***Demande d'autorisation d'exploiter un centre de
compostage au lieu-dit 'La Bouteillère' route de Malpasset
à FREJUS présentée par la société VALSUD***

RAPPORT DU COMMISSAIRE ENQUÊTEUR

Rapport d'enquête publique du 24 juin au 26 juillet 2019 portant sur la

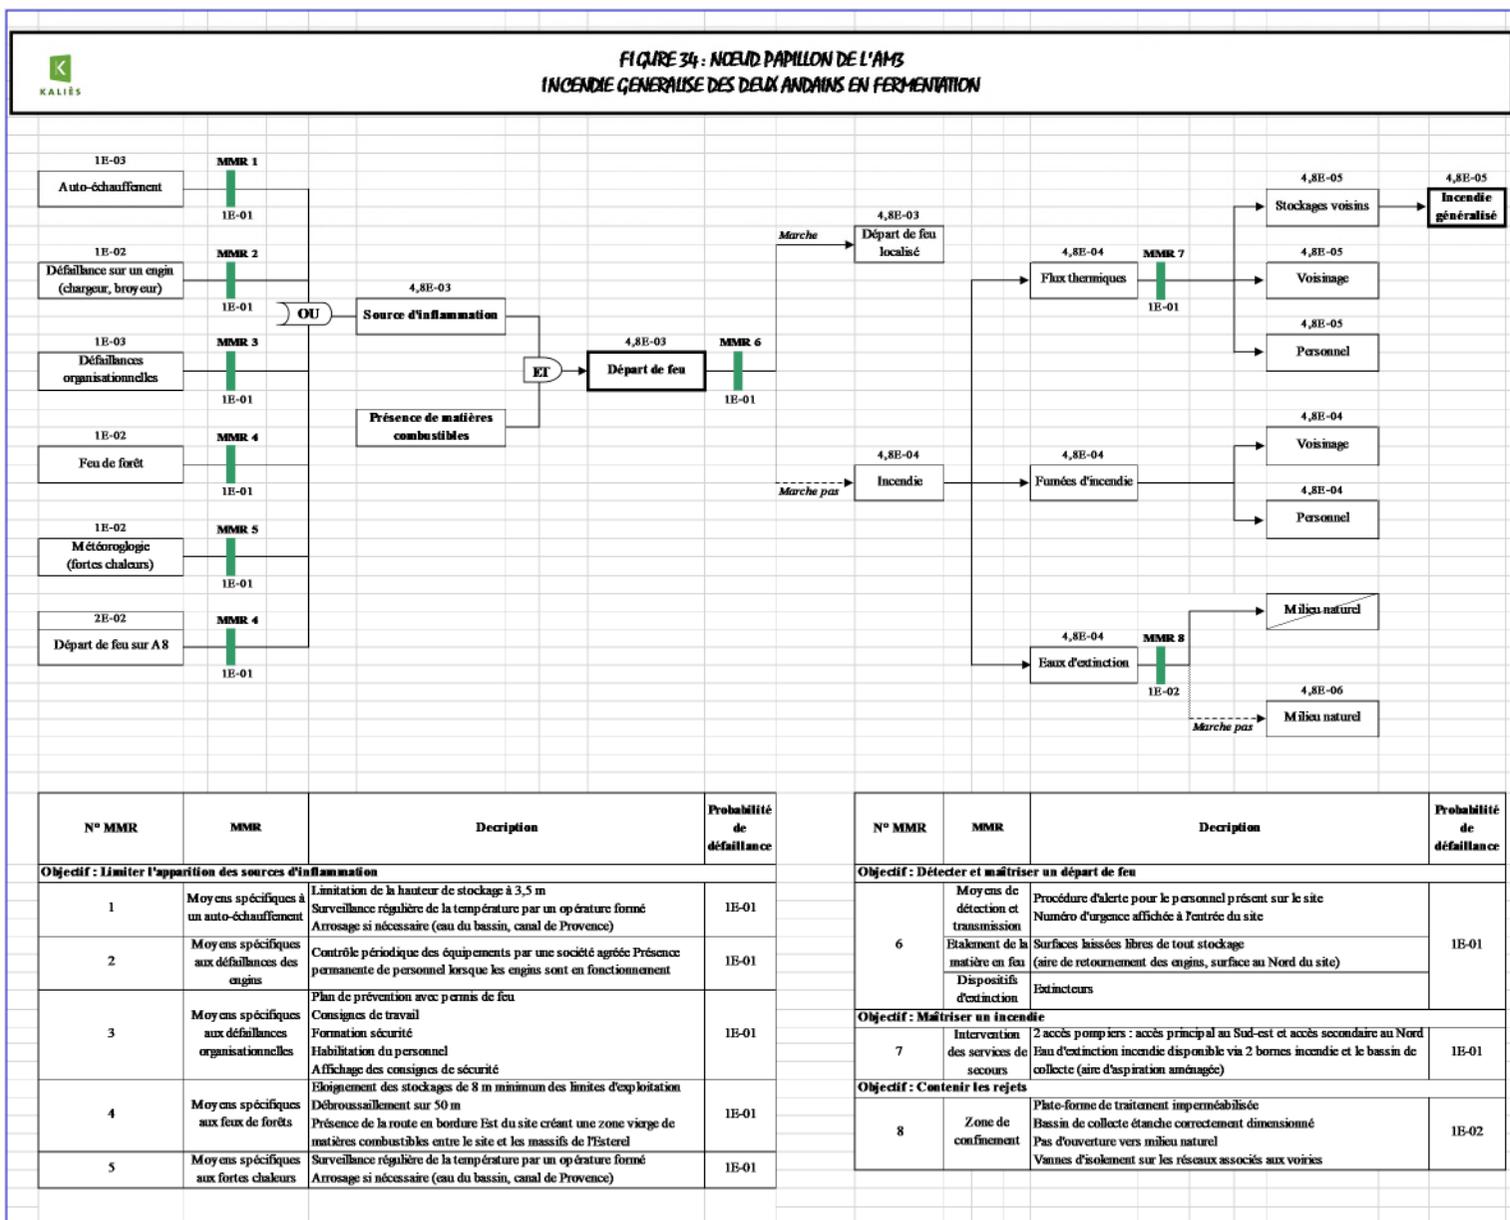
Présentation : Certes VALSUD n'est pas exploitant de la plate forme lors de l'incendie du 1^o septembre 2017 (il ne le sera qu'un an après), mais pour autant cet incendie spectaculaire qui parti de l'autoroute voisine, embrase la 'compostière' et détruit finalement 34,7 hectares (source www.promothee.com) malgré une mobilisation très importante en moyen (6 canadiens, 2 avions porteurs d'eau, 3 hélicoptères..source riverain) reste fortement présent dans les esprits d'où le nombre élevé de questionnement concernant la maîtrise de ce risque.

Autrement-dit, **en l'état du dossier**, comment le public peut-il comprendre qu'avant ou après ce terrible incendie du 1^o septembre 2017, les études de danger concluent de la même manière avec un embrasement des andains centraux qui reste, dans tous les cas, contenu dans les limites du site, alors même que c'est l'inverse qui c'est produit ce jour là?

Concernant l'incendie de septembre 2017, il a pour origine l'autoroute A8 voisine et non la plateforme de compostage (8-14, 8-49), vraisemblablement à cause d'un mégot jeté sur le bas-côté et non d'un véhicule (8-46), et s'est ensuite propagé jusqu'à l'installation via les espaces boisés alentours. Cette propagation a été favorisée par une succession de non-conformité :

- Non-respect des Obligations Légales de Débroussaillage des espaces boisés situés entre l'autoroute et la plateforme de compostage ;
- Non-respect en septembre 2017 des conditions d'exploitation au référentiel découlant du régime déclaratif par le précédent exploitant.

THEME Q : Les conditions d'implantation de la plate-forme

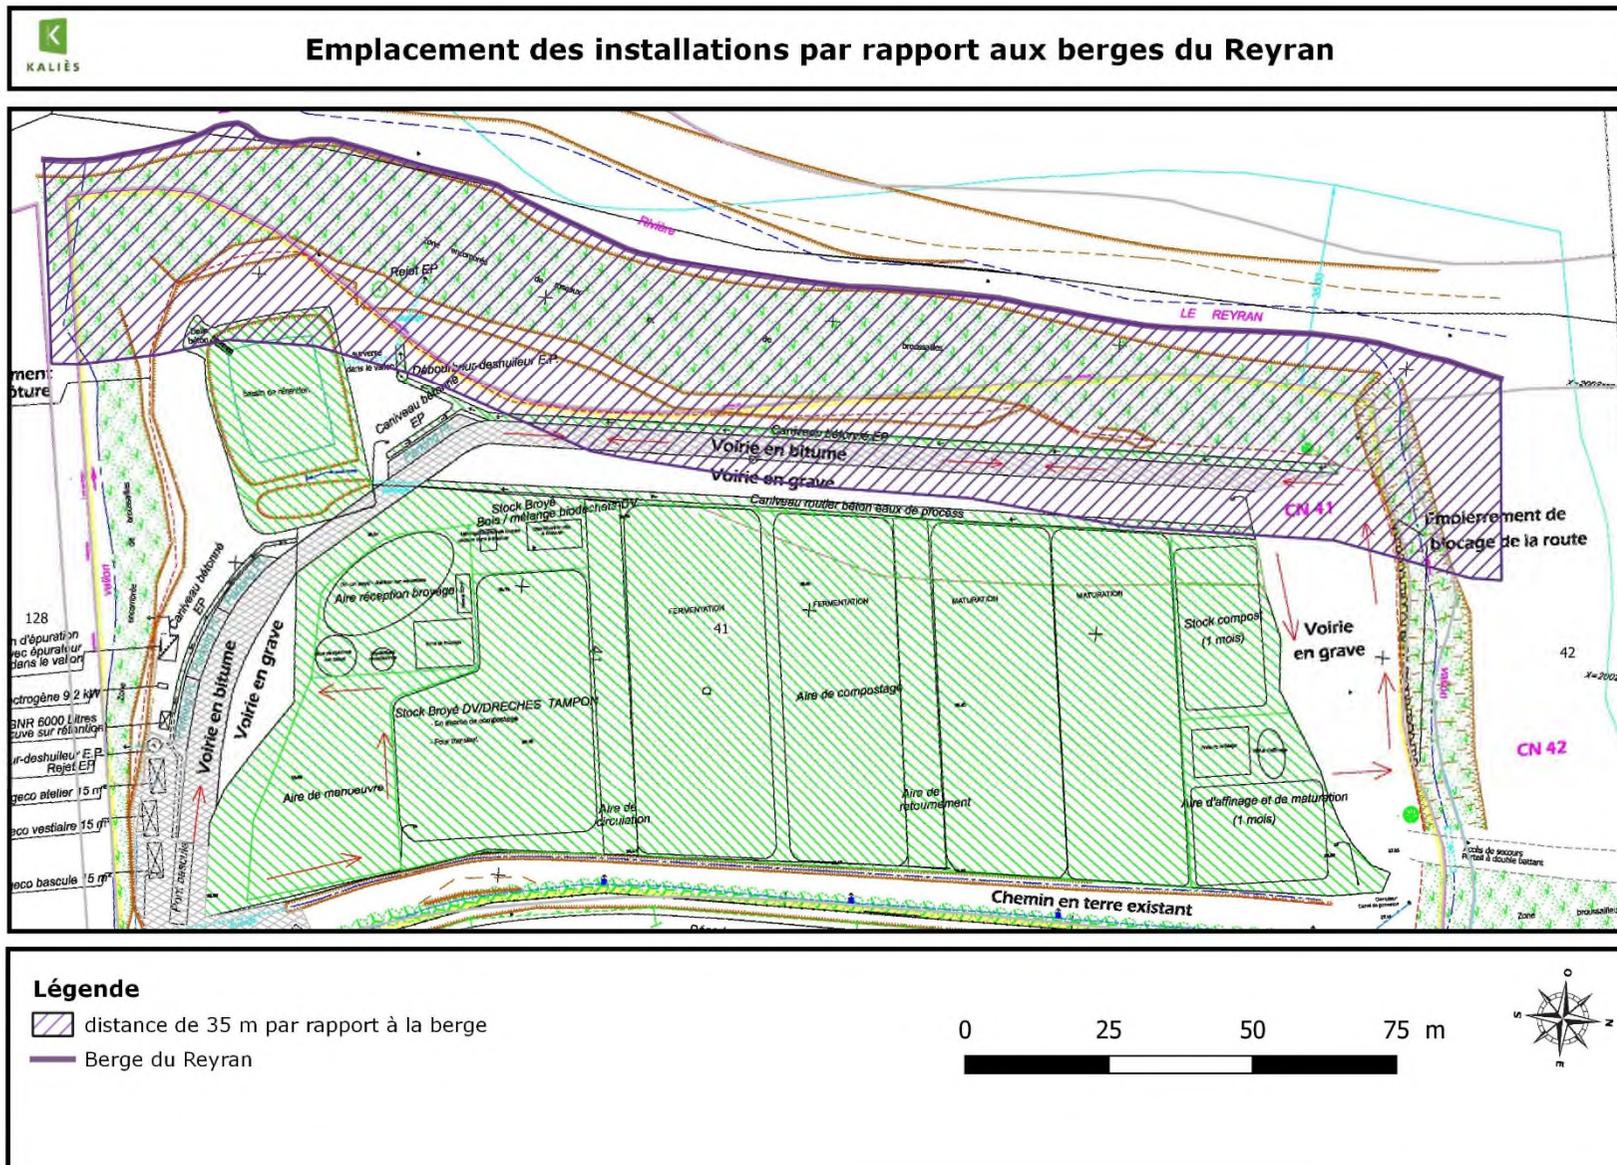
6-15 : conformité des implantations avec l'arrêté du 22 avril 2008 (recul de 35m des berges du Reyran, comme des fossés nord - sud et de l'ouvrage de stockage du canal de Provence) ;

6-25 : implantations non conformes par rapport au Reyran, fossés nord et sud, canal de Provence ;

Q- Les conditions d'implantation de la plate-forme 3 fois cité : 6.15/ 6.20 et 6.25 ;

Présentation : la question porte sur la conformité de l'implantation des différents éléments de l'unité de compostage vis à vis de **l'arrêté du 22 avril 2008**.

- j'ai toutefois demandé à l'exploitant qu'un **plan géomètre délimite la berge du Reyran** et la bande de recul de 35 m qui s'y appliquerait en cas de nouveau projet.

Dans sa réponse au PV des observations, page 39 et 40 figure effectivement ce plan avec berge et bande des 35m :

- l'ensemble des aires de réception, de stockage des entrants, de préparation, de fermentation, de maturation et d'affinage se trouvent en dehors de la zone hachurée des 35m sur le plan,
- seul le bassin de décantation est touché en partie ouest par cette bande, mais comme rappelé plus haut, il n'est pas soumis à obligation (même dans le cas d'un projet neuf) ;

Proposition : suivant arrêté du 22 avril 2008 et s'agissant de la réorganisation sans extension d'une unité de compostage existante **les conditions de prospects ne s'appliquent pas**. (et quand bien même l'implantation serait conforme)

Comme détaillé en Annexe 25 du DDAE, la plateforme de compostage est conforme aux dispositions de l'arrêté du 22 avril 2008 fixant les règles techniques auxquelles doivent satisfaire les installations de compostage ou de stabilisation biologique aérobie soumises à autorisation en application du titre VIII du livre 1^{er} du Code de l'environnement.
